女川原子力発電所第2号機 工事計画審査資料	
資料番号	02-補-E-01-0100-6-3 改 7
提出年月日	2023年7月 13日
【凡例】 : 前回ヒアリング資料からの変更箇所

補足-100-6-3 非常用ガス処理系主要弁の要目表記載変更について

東北電力株式会社

非常用ガス処理系主要弁の要目表記載変更について

工事計画認可申請	第8-3-3-1-2-2図
女川原子力発電所 第2号機	
名称	T46-F001A,B 構造図
東 北 電 力 株 式 会 社

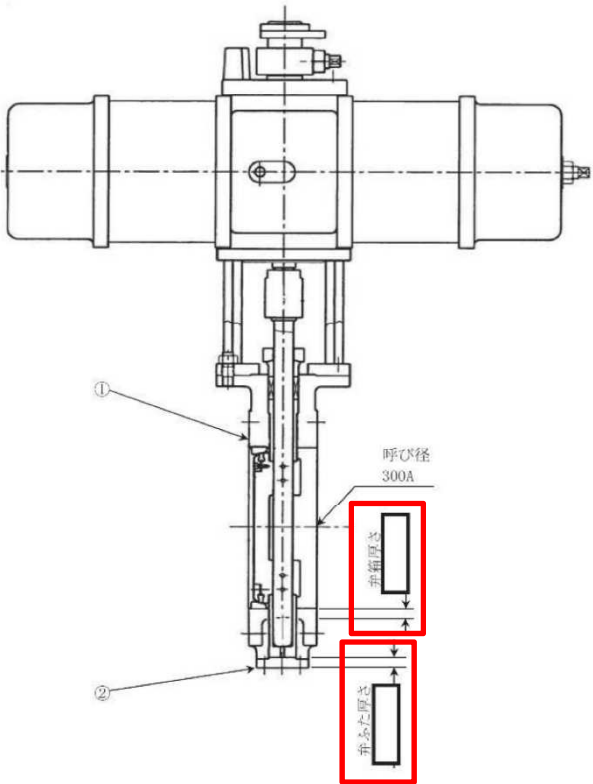
非常用ガス処理系主要弁（T46-F001A, B 及び T46-F003A, B）の弁箱厚さについて、腐食代を考慮した寸法（設計確認値）へ記載を変更する。なお、弁ふた厚さ及び弁ふた材料の記載がなかったことから記載を適正化する。

(2) 弁ふた厚さ、材料（T46-F001A, B 及び T46-F003A, B）の要目表変更前欄の記載の適正化

(弁ふた材料) - ⇒ S25C

実用発電用原子炉の設置、 運転等に関する規則 別表第二 添付書類		関連 条文	添付書類名	添付書類の 変更の有無	添付書類の 変更の有無の理由
5	構造図	15 条 44 条	<ul style="list-style-type: none"> 第 8-3-3-1-2-2 図 T46-F001A, B 構造図 第 8-3-3-1-2-3 図 T46-F003A, B 構造図 	有	非常用ガス処理系主要弁の要目表の記載変更は、改造の工事に該当するため機器の構造等を確認する必要があることから添付する。(別紙 3 参照)
6	設計及び工事に係る 品質マネジメントシ ステムに関する説明 書	-	<ul style="list-style-type: none"> VI-1-10-1 設計及び工事に係る品質マネジメントシステムに関する 説明書 	無	非常用ガス処理系主要弁の要目表の記載の変更により、設計に係る品質管理の方法により行った管理の実績又は行おうとしている管理の計画並びに工事及び検査に係る品質管理の方法、組織等についての具体的な計画に変更はないことから、既認可の設計及び工事の計画に添付した本説明書から変更はない。
			<ul style="list-style-type: none"> VI-1-10-8 本設工認に係る設計の実績、工事及び検査の計画 原子 炉格納施設 	有	非常用ガス処理系主要弁の要目表の記載の変更により、適合性確認対象設備ごとの調達に係る管理のグレード及び実績について記載を見直す必要があることから、本説明書を変更する。(別紙 5 参照)
